改善箇所説明図

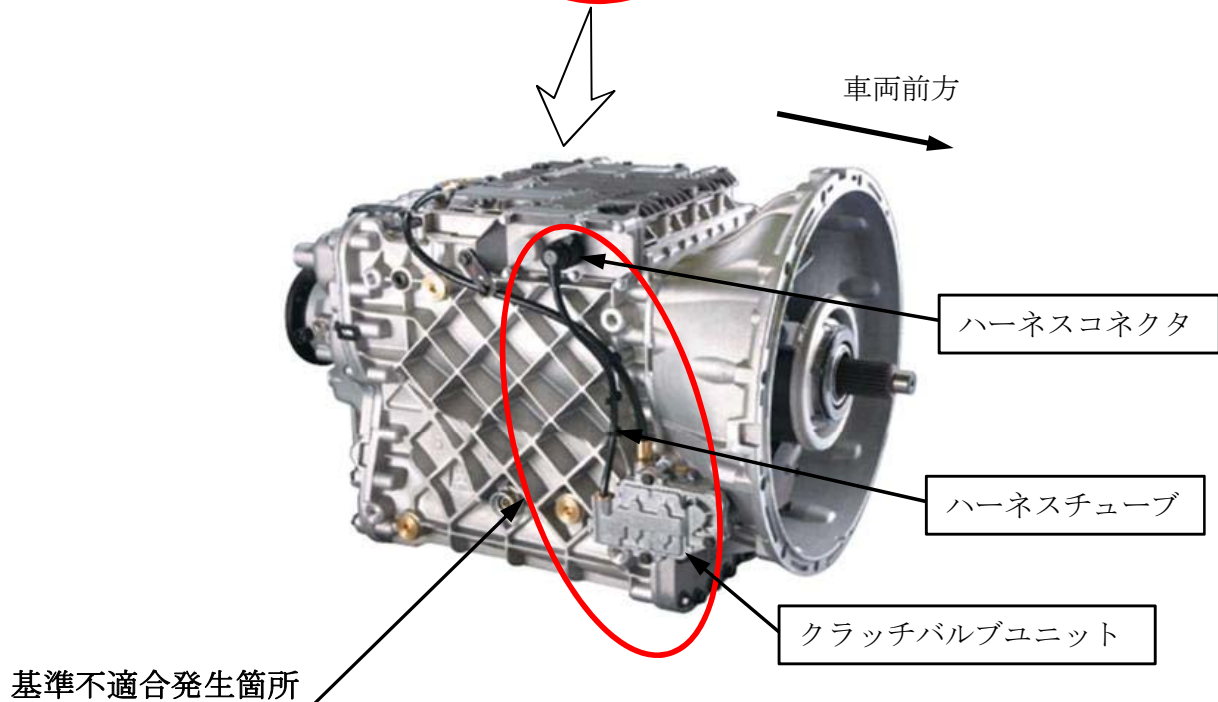
大型トラックの機械式自動変速機において、クラッチバルブユニットのハーネスコネクタ部における防水用樹脂の充填が不十分なため、ハーネスコネクタ部に水がかかった場合、ハーネスコネクタ内部に水が浸入し、ハーネスチューブ内を通過してクラッチバルブユニット内に滞留することにより、クラッチバルブユニット内のマグネチックバルブが錆びて作動不良を起こし変速できなくなり、最悪の場合、走行不能となるおそれがある。

全車両、クラッチバルブユニット一式（クラッチバルブユニット、ハーネスコネクタ、ハーネスチューブ）を対策品と交換する。

識別：クラッチバルブユニットに、黄色ペイントを塗布する。
